改善箇所説明図

改善内容

トルクコンバータ断面図

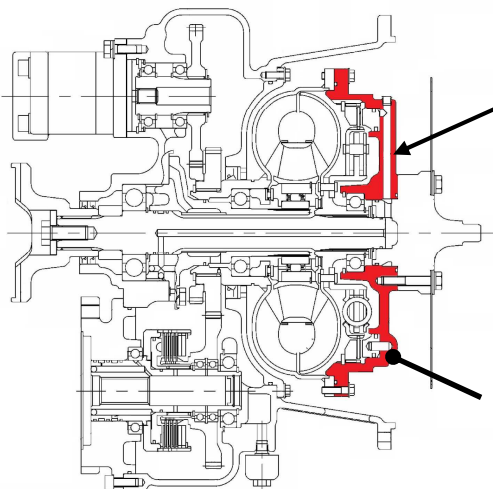
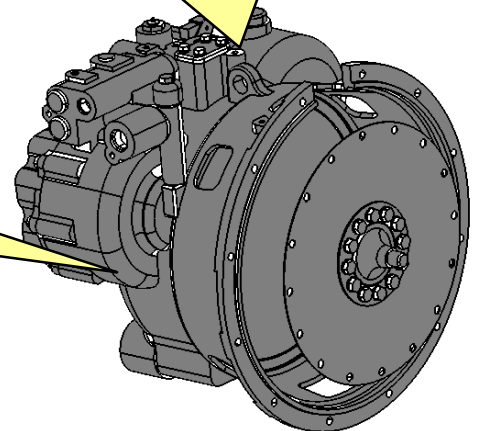
基準不適合箇所

基準不適合箇所

ホイール・クレーンの動力伝達装置において、トルクコンバータのフロントカバーの製造が不適切なため、当該カバーの強度が不足しているものがある。そのため、走行時の油圧により亀裂が生じ、そのままの状態で使用を続けると、亀裂が進展してトルクコンバータオイルが漏れて警告灯が点灯し、最悪の場合、走行不能となるおそれがある。

全車両、トルクコンバータを良品に交換する。
